Oggetto: COMUNI DI BORMIDA E DI RIALTO – Istanza di variante all'Autorizzazione Unica (AU) 1778/2015 del 28/04/2015, prorogata con Provvedimento Dirigenziale (PD) n. 2603/2016 del 18/08/2016 e successiva proroga con PD n. 2345 del 25/07/2017 relativamente alla costruzione ed all'esercizio di un impianto di produzione di energia elettrica da fonte eolica denominato "Sella Chioggia" ai sensi dell'articolo 12 del D.Lgs. 387/2003 e dell'art. 28 della L.R. 16/2008.
Richiedente: Ditta Ligure Eolica S.r.L..

VERBALE DELLA CONFERENZA DI SERVIZI DECISORIA
simultanea, sincrona, in via telematica, ai sensi degli artt.14 e 14-ter della L. 241/1990

REALIZZAZIONE DEL PARCO EOLICO "SELLA CHIOGGIA" NEI COMUNI DI BORMIDA E RIALTO (SV)
VARIANTE 2020

Planimetrie con indicazione del confine comunale - scala 1:1000

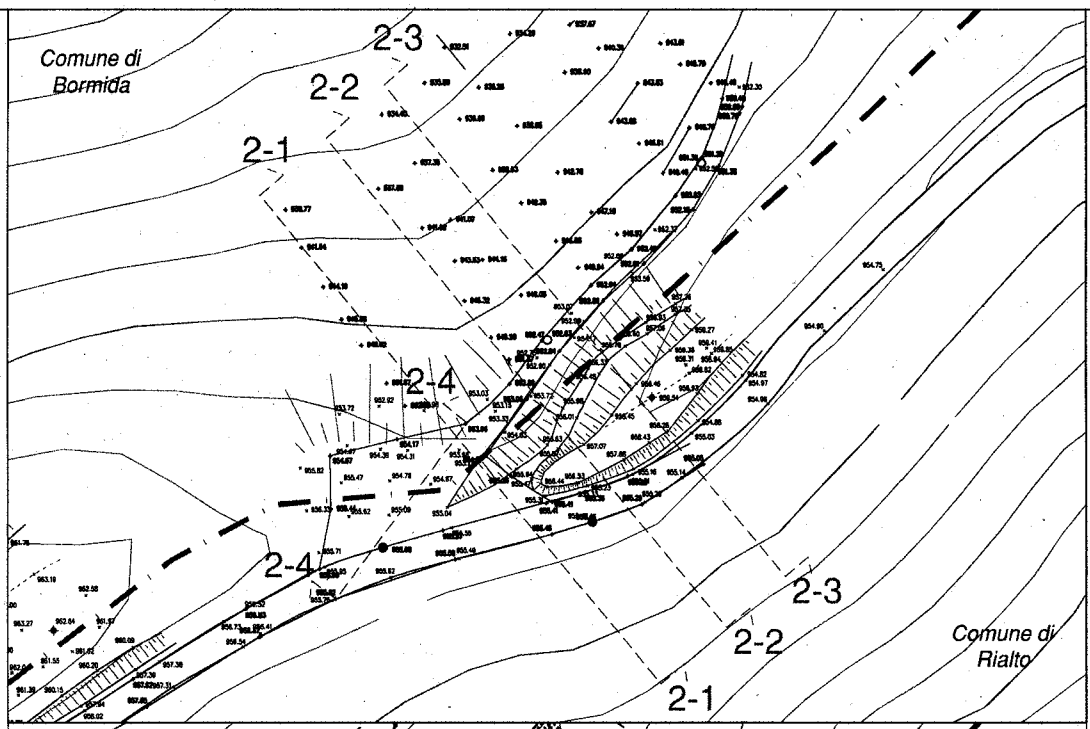
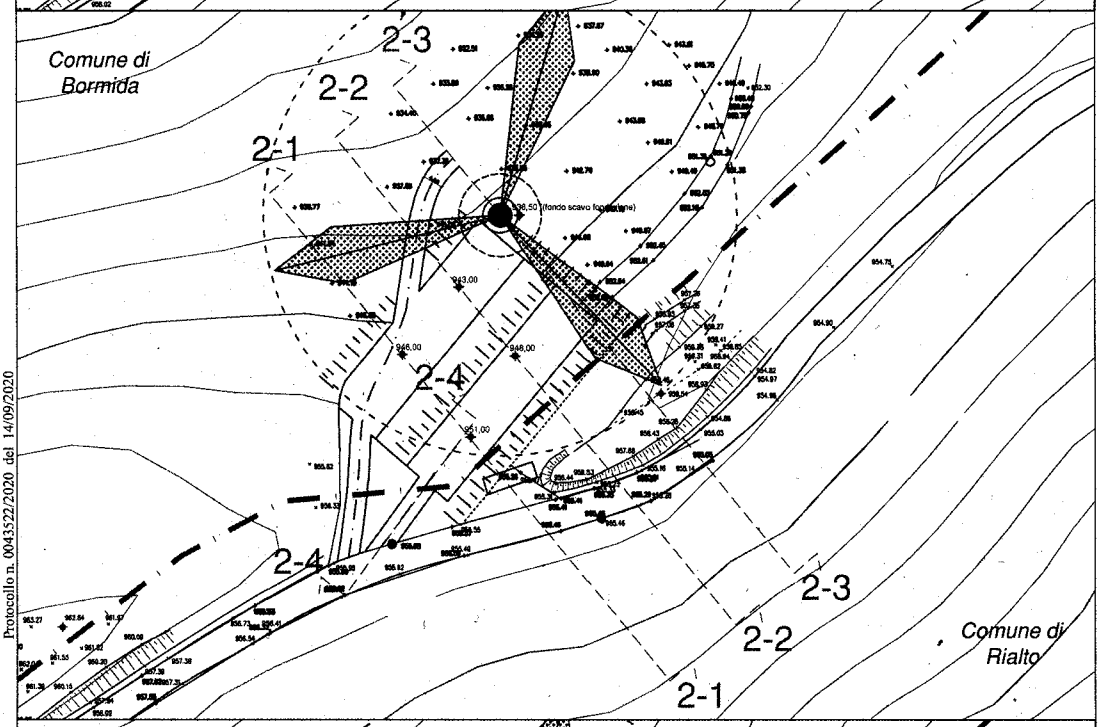
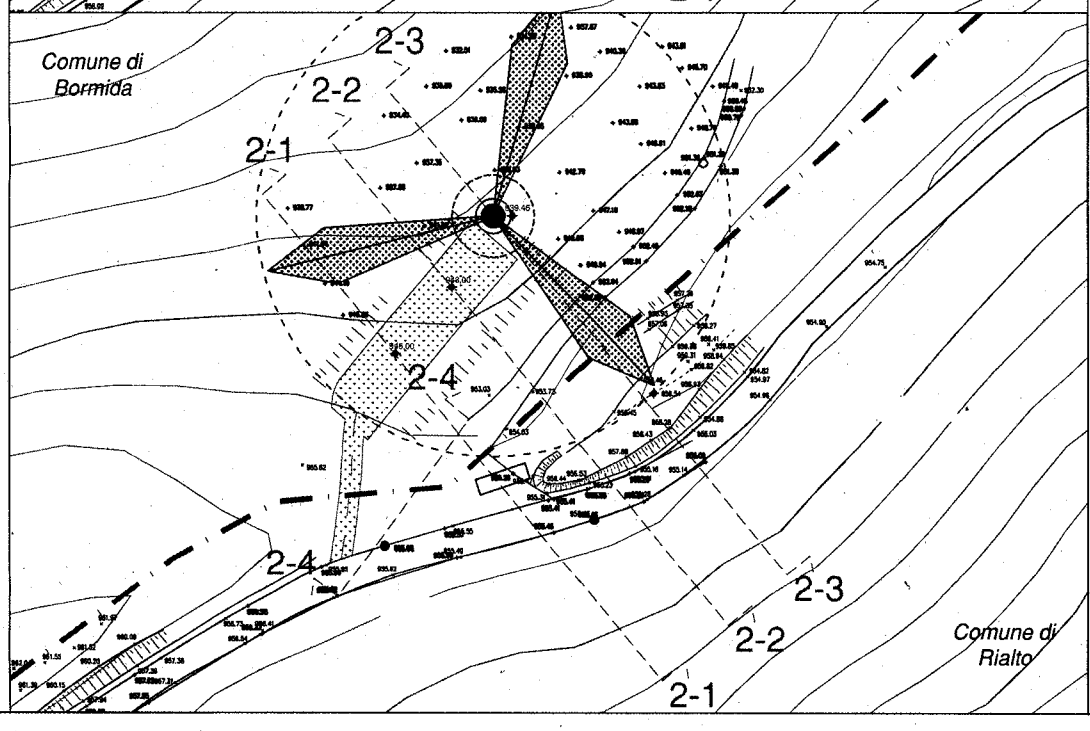
Si riporta di seguito stralcio della planimetria e delle sezioni di progetto, con indicazione del confine comunale tra Bormida (a Nord) e Rialto (a Sud): dalla lettura degli stralci grafici emerge chiaramente che le volumetrie di scavo in Comune di Rialto per la preparazione delle aree dell'aerogeneratore sono assolutamente marginali e nella quasi totalità provvisorie, in quanto la sistemazione finale prevede il completo ripristino delle aree nel Comune di Rialto.
